Inspection générale de l'environnement et du développement durable

Avis sur le projet de centrale photovoltaïque au sol au lieu-dit Daves à Raissac-sur-Lampy (Aude)

N°Saisine : 2023-011870 N°MRAe : 2023APO97 Avis émis le 24 juillet 2023

Figure 2: Plan de masse (source : dossier)

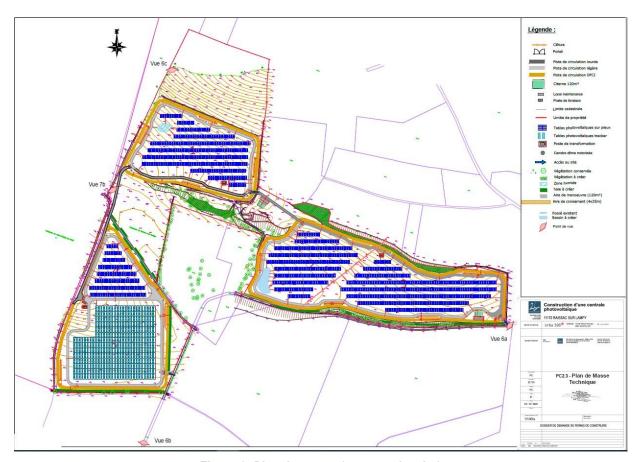
La description des travaux n'est pas suffisamment détaillée et mériterait d'être complétée et adaptée au projet. En effet, l'étude évoque le positionnement des zones de stockage et celui de la base de vie sans les décrire précisément, ne permettant pas une analyse pertinente des impacts. La MRAe rappelle que, dans le but de réduire au maximum les impacts, sur le milieu naturel en particulier, les installations de chantier (base de vie, parkings, zones de stockage) devront être positionnées dans les zones d'enjeu les plus faibles.

La MRAe recommande de compléter la description du projet et des aménagements nécessaires en phase de chantier et d'exploitation. Elle recommande de préciser la localisation des zones de stockage et de la base de vie, d'estimer leurs impacts sur les milieux naturels et de mettre en place toute mesure nécessaire à leur réduction .
